Mehrfacheinspeisung für eine NS-Anlage

(Ergänzung)

1 Fehlerhafte Anlagenkonfiguration für die Mehrfacheinspeisung in einer Anlage als TN-System, auf die sich die ursprüngliche Anfrage [1] bezog

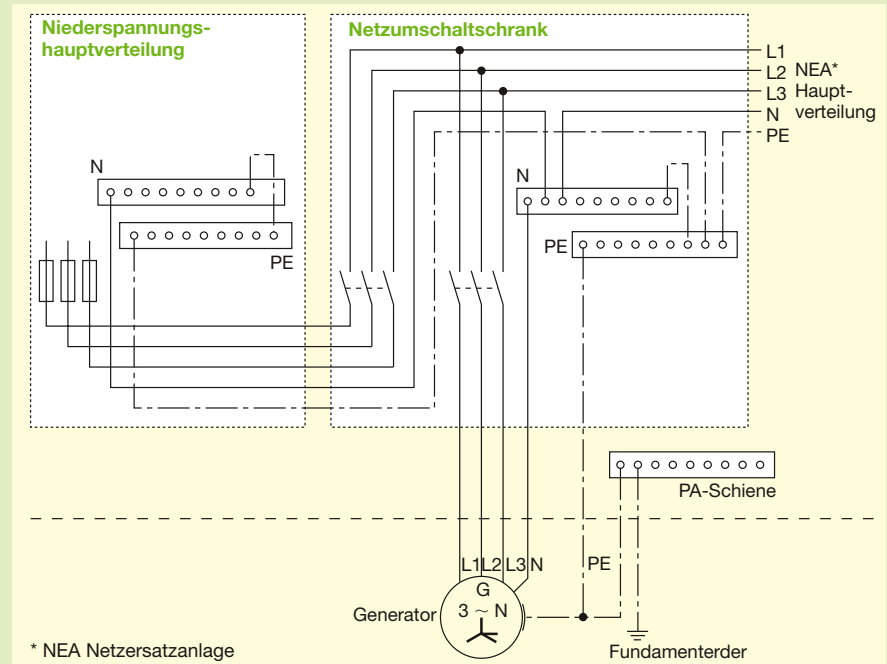
! Bei dem Bild, auf das sich diese Frage bezieht, handelt es sich wohl um das Bild 1. Allerdings ist dieses Bild kein Vorschlag, wie eine solche Anlage aufzubauen ist, sondern ein Bild des Anfragenden, mit dem er seine Anlagenkonfiguration darlegen wollte (siehe Anfragetext in [1]). Die Ausführungen zu dem richtigen Aufbau der Mehrfacheinspeisung in einer Anlage als TN-System beziehen sich dagegen auf Bild 2, das den in der ursprünglichen Antwort erwähnten Normen entnommen wurde.

2 Wichtige Regeln für den Aufbau einer Mehrfacheinspeisung in einer Anlage als TN-System

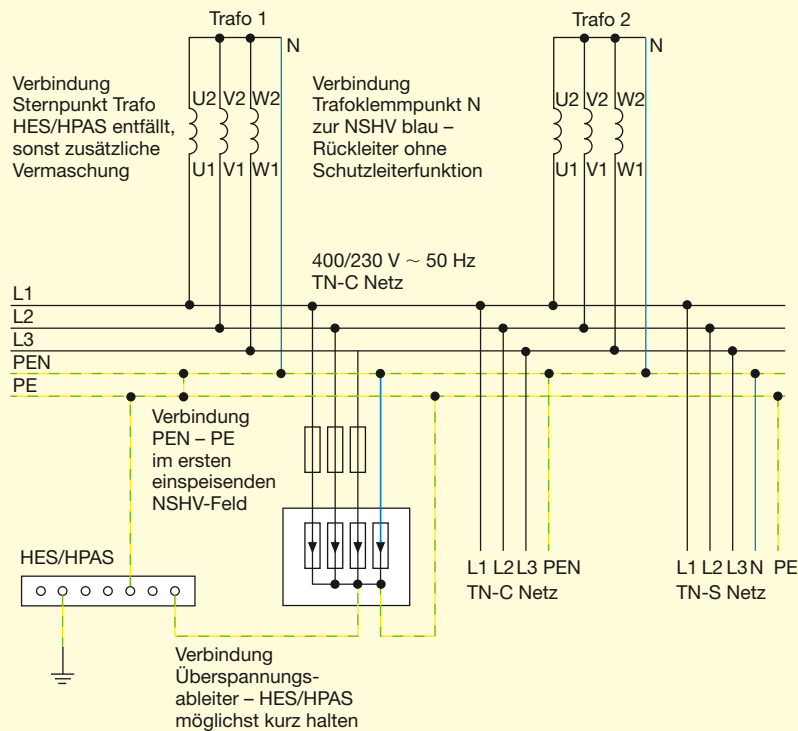
- Eine direkte Verbindung von entweder dem Transformatorsternpunkt oder dem Generatorsternpunkt zur Erde ist nicht erlaubt.
- Der Leiter von entweder dem Transformatorsternpunkt oder dem Generatorsternpunkt zur PEN-Schiene in der Niederspannung-Hauptverteilung muss isoliert verlegt sein.
- In der gesamten Anlage ist nur eine einzige Verbindung von der PEN-Leiterschienen zur Hauptschutzleiterschienen zulässig und ist in der NS-Hauptverteilung anzuordnen.
- Eine Mehrfacherdung des Schutzleiters, zusätzlich zur Erdung an der Haupteerdungsschiene, ist erlaubt und auch gewünscht.
